Příloha č. 5t
Vyhodnocení připomínek obcí a veřejnosti

k materiálu

- **Návrh Změny č. 2 Územního rozvojového plánu**
- **Vyhodnocení vlivů návrhu Změny č. 2 Územního rozvojového plánu na udržitelný rozvoj území**
- **návrhy jednotlivých územních opatření k akceleračním oblastem vymezeným v návrhu Změny č. 2 Územního rozvojového plánu**

AOV18 je konkrétně ve vztahu k území Moravského Berouna vymezena takto (fialová linka):

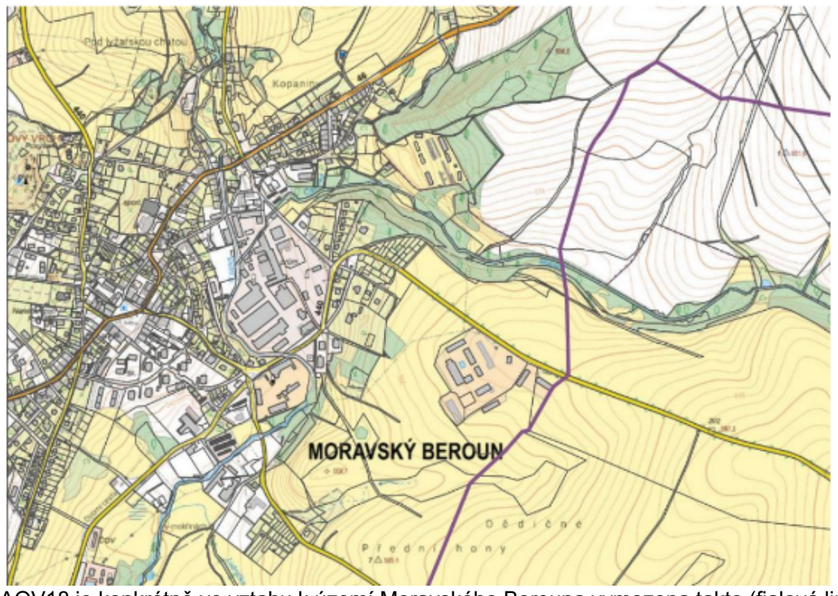
Poř. č.	Připomínkové místo	Číslo jednací	Článek	AO	Připomínka	Vyhodnocení
					Z toho je zřejmé, že je AOV18 značně blízko zastavěnému území a je evidentní, že k obtěžování hlukem dojde. Navíc z uvedeného plyne, že obec už nemůže uvažovat o rozvoji a vymezování zastavitelných ploch směrem k hranici AOV18, což představuje výše zmíněný vážný zásah do práva na samosprávu. V území je navíc vymezen koridor obchvatu silnice I/46 (koridor DS51 dle ZÚR OK), což znamená kumulaci hlukové zátěže, ale Vyhodnocení vlivů územního opatření AOV18 toto vůbec nezmiňuje.
